Mission régionale d'autorité environnementale

**Avis délibéré en date du 3 octobre 2019
de la Mission régionale d'autorité environnementale d'Île-de-France
sur le projet immobilier de logements « l'Ecrin »
sis 41 rue de la Tour à Villevaudé (Seine-et-Marne)**

Avis délibéré de la MRAe Ile-de-France en date du 3 octobre 2019 sur le projet immobilier L'Ecrin à Villevaudé (77)

Illustration 6: probabilité de présence de zones humides

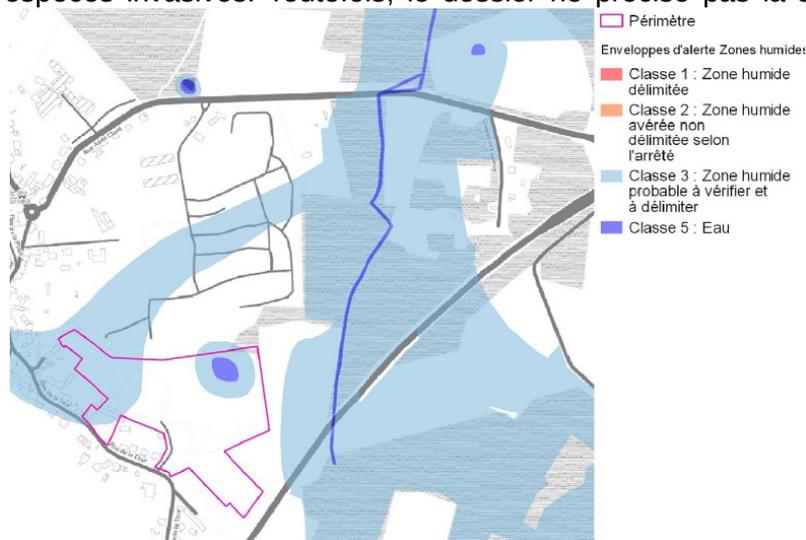
D'après une étude réalisée par la DRIEE³¹, la présence de zones humides est probable sur une partie du site. Sur la base d'une délimitation sur le terrain, l'étude d'impact indique que des zones humides sont effectivement présentes mais restreintes aux abords immédiats de la mare. Toutefois, le protocole d'identification de ces zones humides n'est pas détaillé. Les résultats présentés pourraient donc sous-estimer l'étendue des zones humides effectivement présentes en partie ouest du site.

Illustration 9: coupe d'insertion globale du projet - source étude d'impact p.293

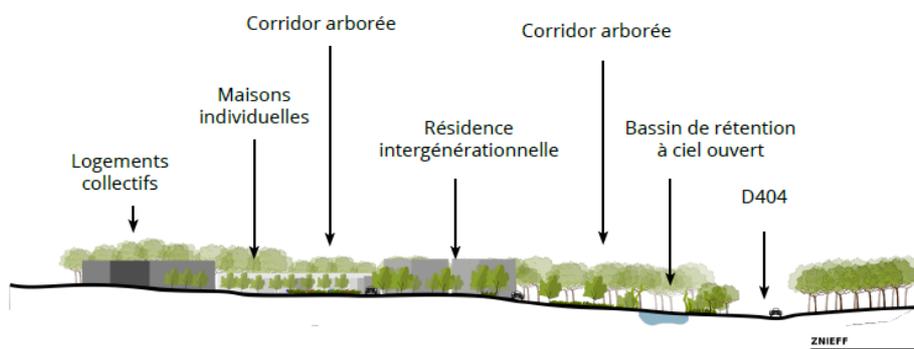
Pour la MRAe, cette description ne permet pas d'apprécier complètement l'aspect visuel du projet, ni son insertion dans la pente du terrain. En effet, la coupe d'insertion globale est tronquée sur sa largeur, et ne montre qu'une partie des aménagements projetés compte-tenu de son positionnement au centre du site. Par ailleurs, les vues en 3D n'intègrent pas les voiries et les espaces verts projetés,

- **présenter une ou plusieurs coupes d'insertion globale du projet, plus large(s) que la(les) longueur(s) du(des) segment(s) d'interception du site correspondants, et représentant l'ensemble des usages du projet ;**
- **présenter des vues en 3D intégrant les voiries, les espaces verts, le détail architectural des bâtiments, et les variations fines de la topographie ;**
- **décrire et justifier les dispositions de transition paysagère du projet avec son environnement (d'une part avec la zone bâtie du hameau, et d'autre part avec les paysages forestiers et agricoles) ;**
- **justifier davantage le choix de séparer les logements sud-est et le cœur du projet ;**
- **justifier la conception des voiries et espaces verts, en termes d'apaisement de la circulation routière, d'animation du quartier, d'esthétique, et de compatibilité avec l'intégrité et l'exploitation des lignes électriques.**

Illustration 10: ambiance sonore en moyenne sur 24 heures – Source : étude d'impact p.171

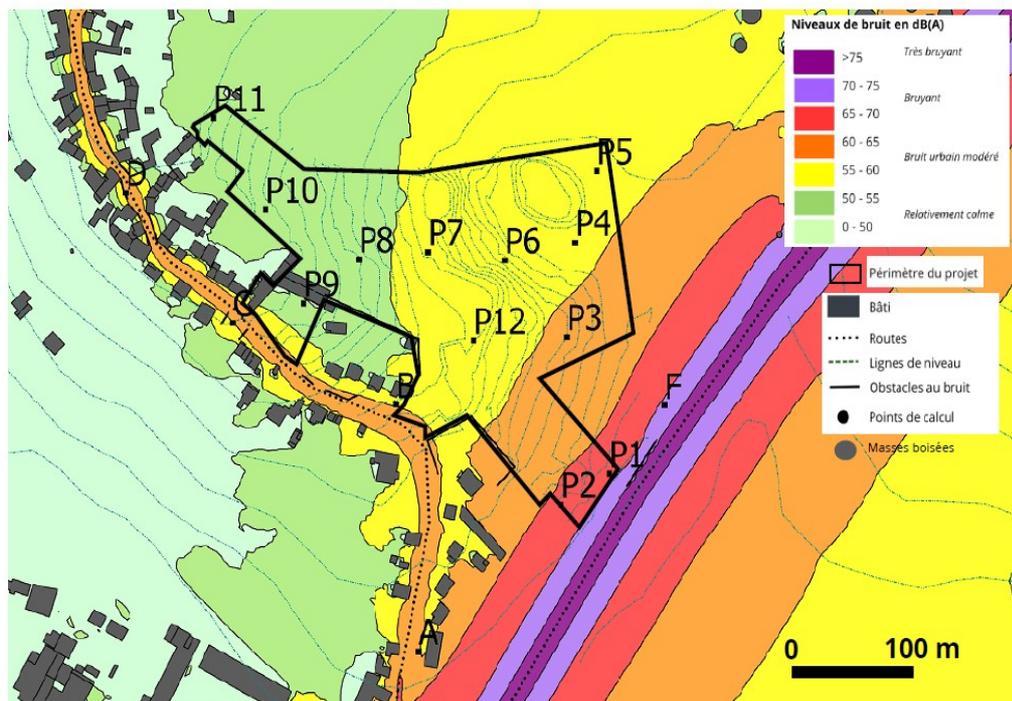
Le projet conduira à l'exposition d'environ 55 à 60 nouveaux habitants (bâtiment collectif et maisons individuelles au sud-est) à ce niveau de bruit, dont la prise en compte n'est pas suffisamment justifiée, en termes d'implantation des logements (et de positionnement des pièces) par rapport à la RD 404, et d'isolement acoustique des façades. Le niveau sonore résiduel dans les logements n'est pas indiqué dans l'étude d'impact. La MRAe rappelle que l'isolement acoustique doit respecter la réglementation en vigueur liée au classement sonore de la RD 404 à savoir ****, et que l'exposition de la population à une ambiance sonore supérieure à 53 décibels en moyenne (Lden), et 45 décibels la nuit (Ln), engendre des risques sanitaires significatifs selon l'organisation mondiale de la santé (OMS)⁴⁹.

La MRAe recommande de justifier l'implantation et l'orientation des logements par rapport à la RD 404, et de préciser les mesures d'isolement acoustique des façades et de prévention de la pollution de l'air .

Illustration 11: Schéma de principe d'aménagement - source OAP du PLU p.4

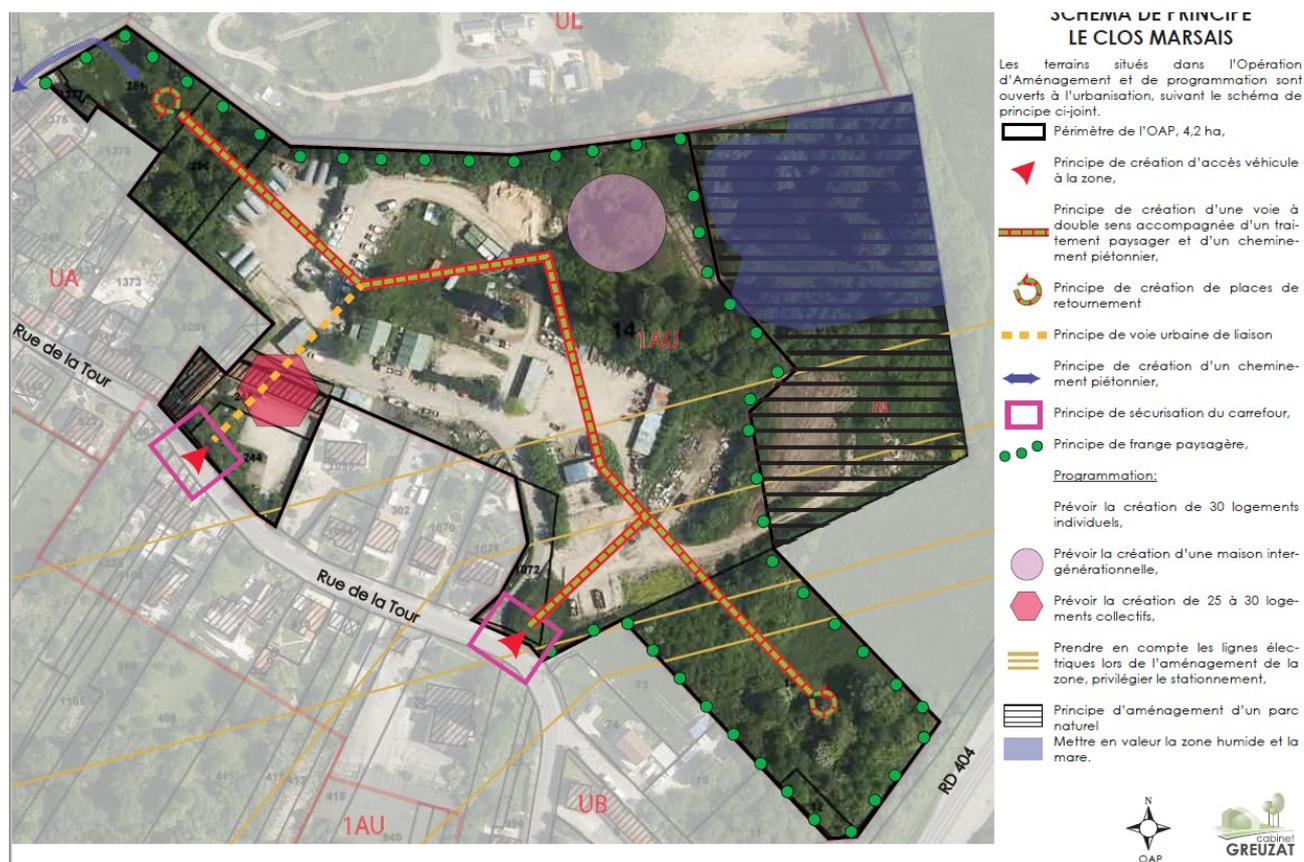
Toutefois, selon la MRAe, la compatibilité du projet avec l'OAP n'est pas établie, car l'OAP établit des prescriptions en faveur des déplacements doux, et de l'insertion paysagère par une frange végétale périphérique continue y compris autour des logements à proximité de la RD 404 qui ne sont pas traduites dans le projet
